## Miljøtilsynsrapport for landbrugstilsyn på:

Adresse:	Mærskvej 4, 6830 Nørre Nebel
CVR:	10919975
Type:	H16a: H §16a, ikke IE
Tilsyn:	Basis tilsyn – d. 09-09-2021
Baggrund:	Tilsynet er udført i henhold til gældende bekendtgørelse om miljøtilsyn.

#### Gældende tilladelse til dyrehold (rød markering)

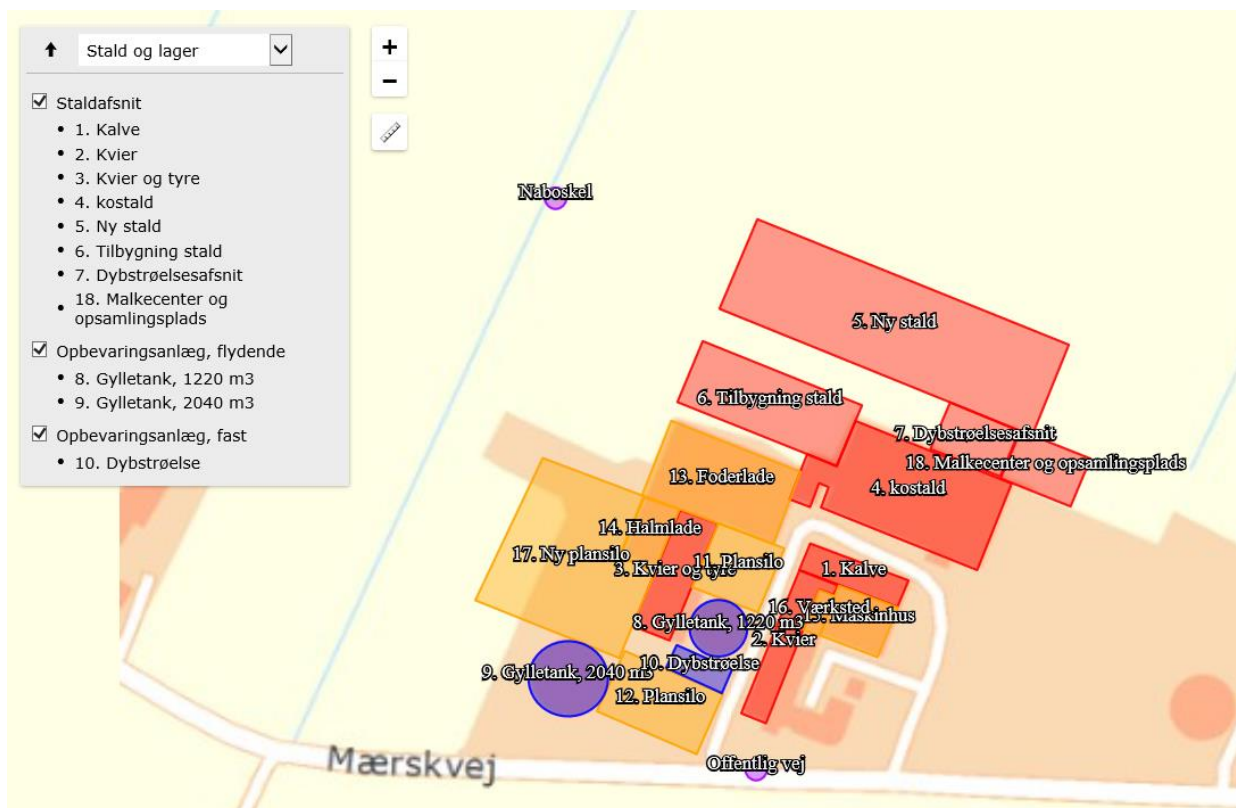
Dyrehold/produktionsareal	
Produktionsareal	Der er etableret et dybstrøelsesareal i eksisterende foderlade. Arealet er ikke godkendt i §16a-miljøgodkendelsen. - Ejer forventer, at dybstrøelsesarealet er et midlertidig område, indtil nyt staldanlæg etableres.
Dyrehold	<u>Ifølge CHR-register 08-09-2021</u> : 226 køer, 196 kvier og 14 handyr. <u>Ifølge oplysninger fra kvægdatabase</u> , periode 1. aug. 2020 til 31. juli 2021:
